Lichterfelde Süd: Bedenken gegen die Bahnverschiebung

aus SIGNAL 07/1991 (September 1991), Seite 13-14 (Artikel-Nr: 10001425)
IGEB

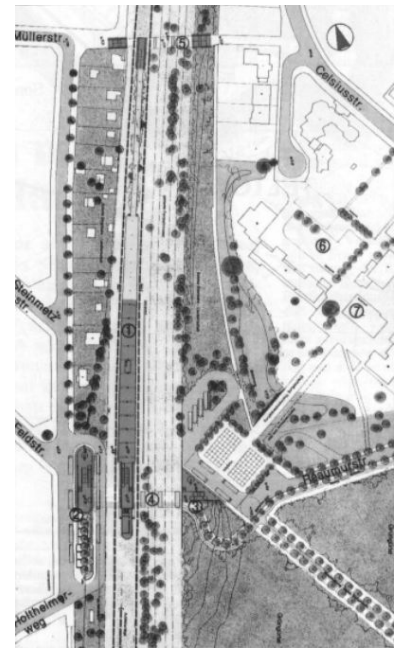
Die IGEB begrüßt die Zurückstellung großer Baumaßnahmen zugunsten der Wiederinbetriebnahme ausdrücklich. Erhebliche Bedenken gibt es allerdings gegen den geplanten Fußgängertunnel an der Müllerstraße ("enge Dreieckröhre", besser wäre eine Brücke) und vor allem gegen den Neubau des S-Bahnhofs Lichterfelde Süd. Dieser soll nördlich des vorhandenen entstehen. Einzelheiten der Planung sind aus Karte und Text der Senatsbauverwaltung zu ersehen hen.

Natürlich würde die Nutzung der Überreste des vorhandenen Bahnhofes angesichts der geplanten und sinnvollen Veränderungen im Bereich Holtheimer Weg - Réaumurstraße keine nennenswerten Kosten- oder Zeitersparnis bringen. Aber drei andere Gründe sprechen dafür, die unter den West-Berliner Bedingungen entwickelte Bahnhofplanung jetzt noch einmal in Frage zu stellen: - Mit der Verlegung des Bahnhofes nach Norden wird der Abstand zum langfristig geplanten S-Bahnhof Giesensdorf an der Osdorfer Straße auf ca. 800 m reduziert, was im Vorortbereich nicht mehr S-Bahn-gemäß ist, so daß der Zusatzhalt damit wohl endgültig "gestorben" wäre.

Große Fahrgastpotentiale, die südwestlich des S-Bahnhofes Lichterfelde Süd vorhanden sind und im Südosten mit dem geplanten Bau von 2000 bis 3000 Wohnungen kommen werden, können mit der vorhandenen Bahnhofslage (neue Ausgänge an beiden Bahnsteigenden vorausgesetzt) besser erschlossen werden, als mit der geplanten.

Lichterfelde Süd ist der äußerste Bahnhof, auf dem eine Übergangsmöglichkeit zwischen Fern- und S-Bahn-Verkehr geschaffen werden kann. Deshalb sollte hier auch ein Regionalbahnsteig zumindest berücksichtigt werden. Weil östlich des S-Bahnhofes Lichterfelde Süd eine Trasse für insgesamt vier Fern- und

Regionalbahngleise freigehalten werden muß, könnte dieser nur südlich der Réaumurstraße gebaut werden. In diesem Fall sollte der S-Bahnsteig parallel zum Regionalbahnsteig liegen. Eine solche "kompakte" Bahnhofsanlage wäre für die Fahrgäste attraktiver organisierbar und könnte besser gegenüber der umgebenden Wohnbebauung abgeschirmt werden (Stichwort Lärm).
